改善箇所説明図

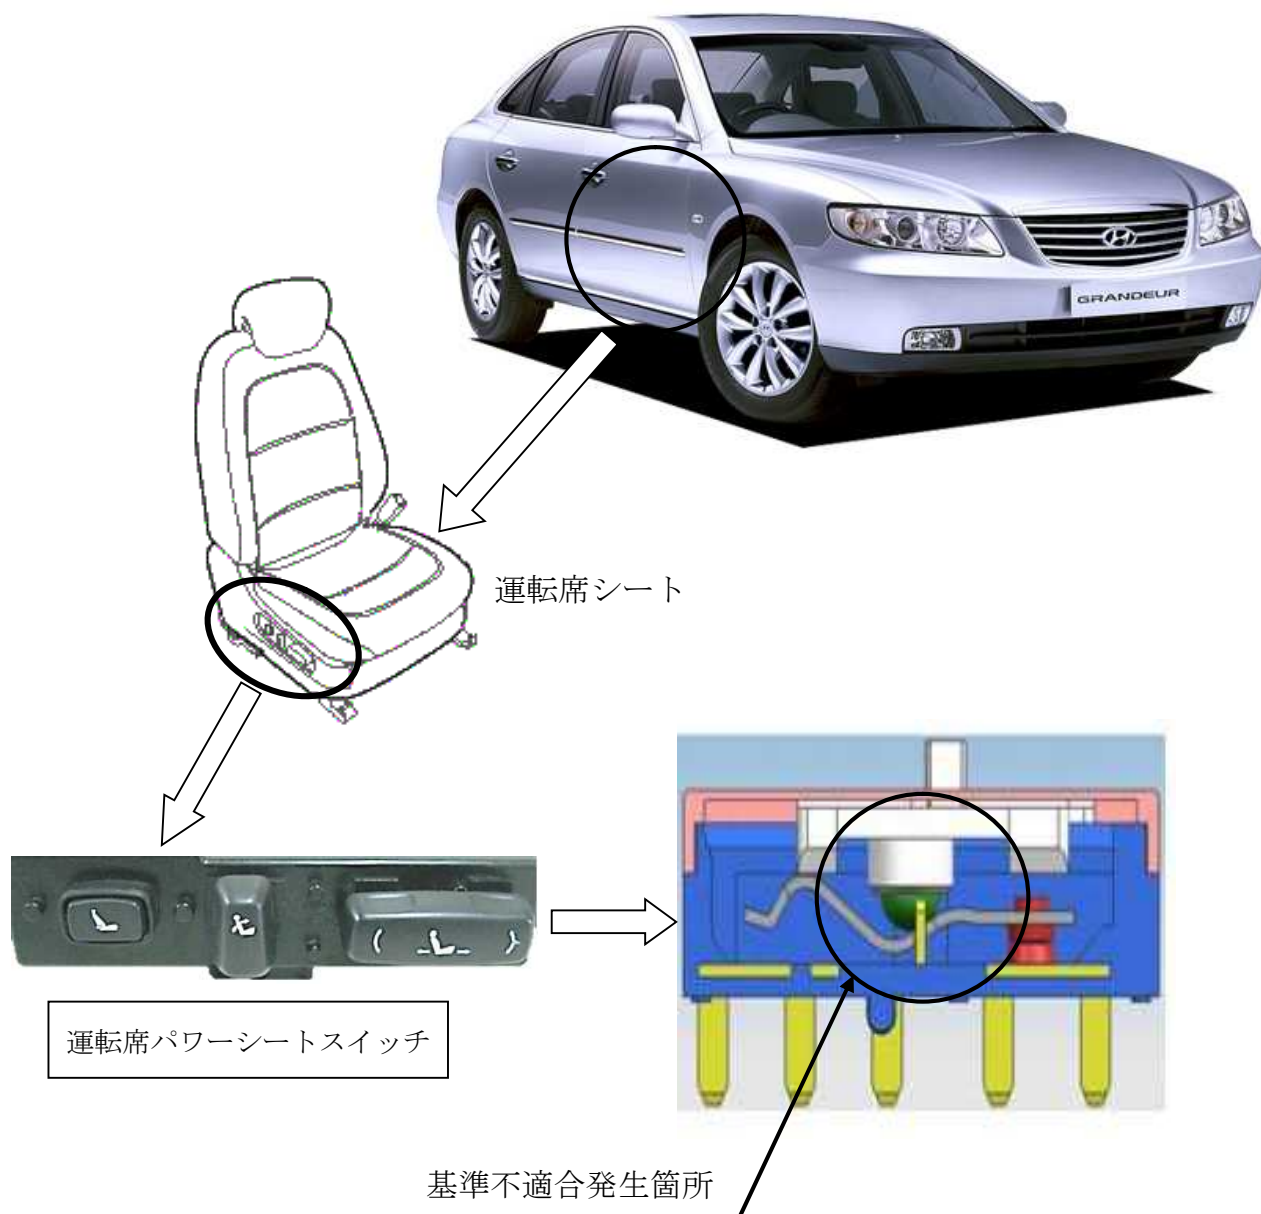
基準不適合箇所

運転側の座席において、座席を調整するスイッチ内部にあるスチールボールの防錆処理が行われていないものがある。そのため、使用過程でスチールボールが錆びてスイッチの動きが悪くなり、最悪の場合、走行振動等で接点が接触し、意図せず座席が動くおそれがある。

改善の内容

全車両、電動パワーシートスイッチを良品と交換する。
